ПАСПОРТ ДОСТУПНОСТИ

**объект: Бюджетное учреждение профессионального образования Ханты-Мансийского автономного округа – Югры
«Междуреченский агропромышленный колледж»**

**Паспорт доступности
объекта социальной инфраструктуры (ОСИ)
№ 1**

Акт обследования
объекта социальной инфраструктуры к паспорту доступности ОСИ

Фото 76

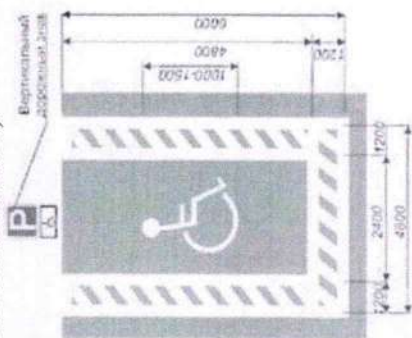
6.3	Тактильные средства	Есть	---	76	Не обеспечены необходимы требования по информированию граждан, потребителей услуги, о месте, времени получения и форме получения услуг, путях и способах эвакуации, в случае возникновения ЧС, иной информации, относящейся к деятельности объекта.	С		Обеспечить наличие в составе системы навигации на объекте (Корректные тактильные мнемосхемы; информационно - тактильные таблички, системы тактильной навигации на поручнях и т.д.); Обеспечить наличие тактильно-контрастных указателей. Назначение устанавливаемых тактильно-контрастных напольных указателей должно соответствовать требованиям ГОСТ Р 52875-2018 Указатели тактильные наземные для инвалидов по зрению. Технические требования, а именно: Рифы типа усеченных конусов, усеченных куполов, цилиндров, расположенных в линейном порядке.	ТР
